Prüfen des Hydraulikanschlusses

Abb. 1: CSC 3182 600 121 → 3182 654 165
Durchmesser Hydraulikanschluss 11,7 mm

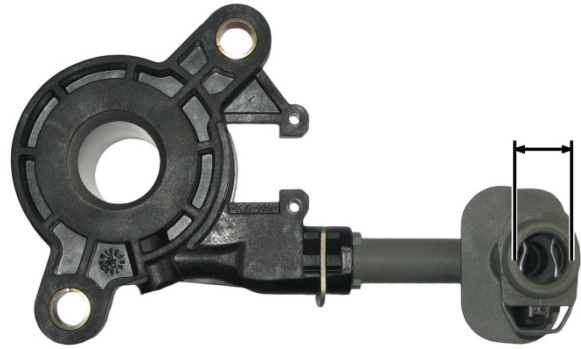
Der Einbau eines Zentralausrücker mit dem falschen Durchmesser des Hydraulikanschlusses kann zu Leckagen führen. Vergleichen Sie vor dem Einbau, ob Bauart und Durchmesser des Hydraulikanschlusses von ausgebautem Teil und Neuteil übereinstimmen.
